川内原子力発電所

原子炉施設保安規定変更認可申請について

「緊急時対策所（指揮所）の設置に伴う変更」

2021年7月9日
九州電力株式会社

・第87条（予防保全を目的とした点検・保守を実施する場合）

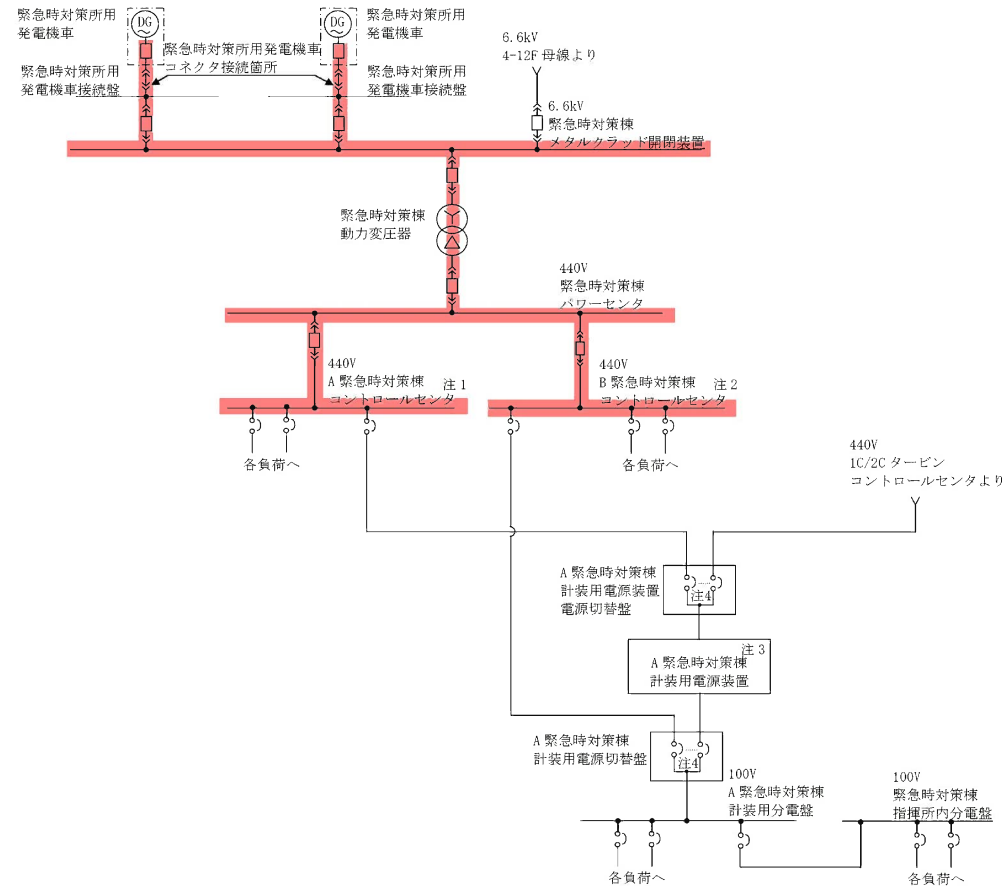
現在運用中である代替緊急時対策所の電源系統は低圧母線であり、その点検内容は電路の絶縁抵抗測定等の簡易なもののため、第87条（予防保全を目的とした点検・保守を実施する場合）の適用は不要としていた。

一方、今回申請する緊急時対策所（指揮所）の電源系統は建屋規模の拡大によって高圧母線としており、低圧母線に比べ必要な点検項目が多く、かつ、点検自体や前後作業に要する時間も長くなることから第87条を適用する。

具体的には、緊急時対策所用発電機車による電源系を構成する共通系統を定期的に点検するに際し、第87条を適用するため、表87-1に以下の内容を追加する。

変更前				
規定なし				
変更後				
表 87-1 (続き)				
関連条文	点検対象設備	第 87 条適用時期	点検時の措置	実施頻度
第 83 条 (83-19-1)	・緊急時対策所用発電機車による電源系を構成する共通系統	モード1、2、3、4、5、6及び使用済燃料ピットに燃料体を貯蔵している期間	・所内電気設備の系統電圧を確認し、使用可能であることを確認する。	点検前 ^{*3} その後の1日に1回
※3：運転上の制限外に移行する前に順次実施し、その全てが終了した時点から24時間以内に運転上の制限外に移行する。なお、移行前に実施した措置については、移行時点で完了したものとみなす。
